Acuerdo 1703 Por el cual se aprueba la incorporación del cambio en los límites de generación y absorción de potencia reactiva de las unidades 1, 2 y 3 de la planta Porce II

Acuerdo Número:	Fecha de expedición:	Fecha de entrada en vigencia:
N° 1703	01 Junio 2023	07 Junio 2023

UNIDAD 1

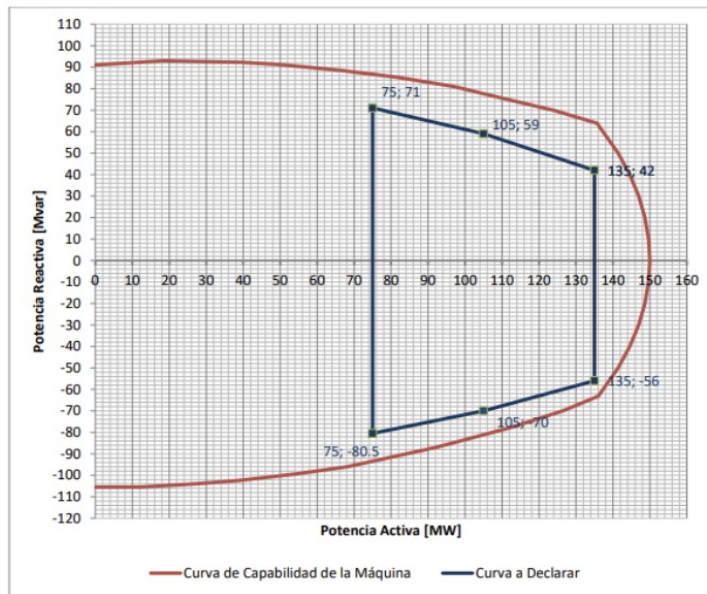
Aprobar la declaración de una nueva curva operativa de carga de las unidades 1, 2 y 3 de la central de generación Porce II, en las que se define la capacidad para entrega y absorción de potencia reactiva de las plantas en función de la potencia activa generada, como se presenta a continuación:

Unidad	Parámetro a modificar	P [MW]	Q [Mvar] Valor Anterior	Q [Mvar] Valor Nuevo
Porce II 1	Capacidad de Absorción de Reactivos	75	-79	-80,5
		105	-67	-70
		135	-56	-56
	Capacidad de Generación de Reactivos	75	84	71
		105	76	59
		135	63	42

Unidad 2

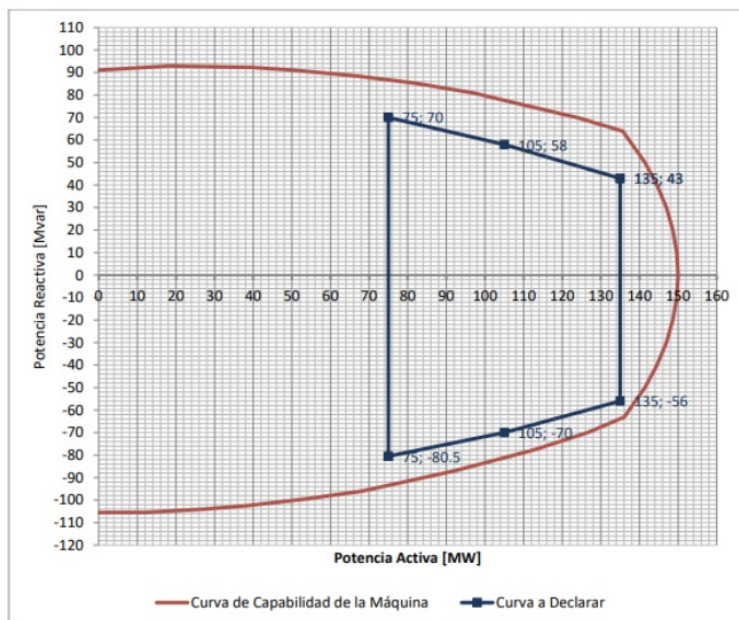
Unidad	Parámetro a modificar	P [MW]	Q [Mvar] Valor Anterior	Q [Mvar] Valor Nuevo
Porce II 2	Capacidad de Absorción de Reactivos	75	-79	-80,5
		105	-67	-70
		135	-56	-56
	Capacidad de Generación de Reactivos	75	84	70
		105	76	58
		135	63	43
Porce II 3	Capacidad de Absorción de Reactivos	75	-79	-80,5
		105	-67	-70
		135	-56	-56
	Capacidad de Generación de Reactivos	75	84	76
		105	76	64
		135	63	48
